# 改善箇所説明図

## 基準不適合発生箇所

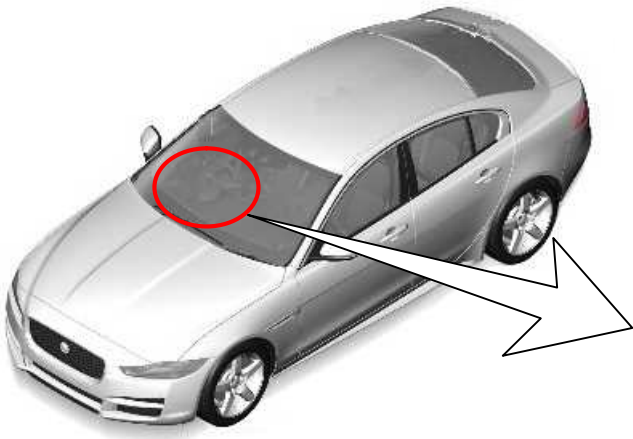
メーターパネルユニットの制御プログラムが不適切なため、当該ユニットの内部温度を誤って異常検知し、強制的に再起動することがある。そのため、走行中にメーターパネルが消灯し、速度計または警告灯等が表示されないおそれがある。

全車両、メーターパネルユニットの制御プログラムを対策プログラムに書き換える。

識別：ボンネット内のバッテリープラス端子キャップ内に白ペイントを塗布する。
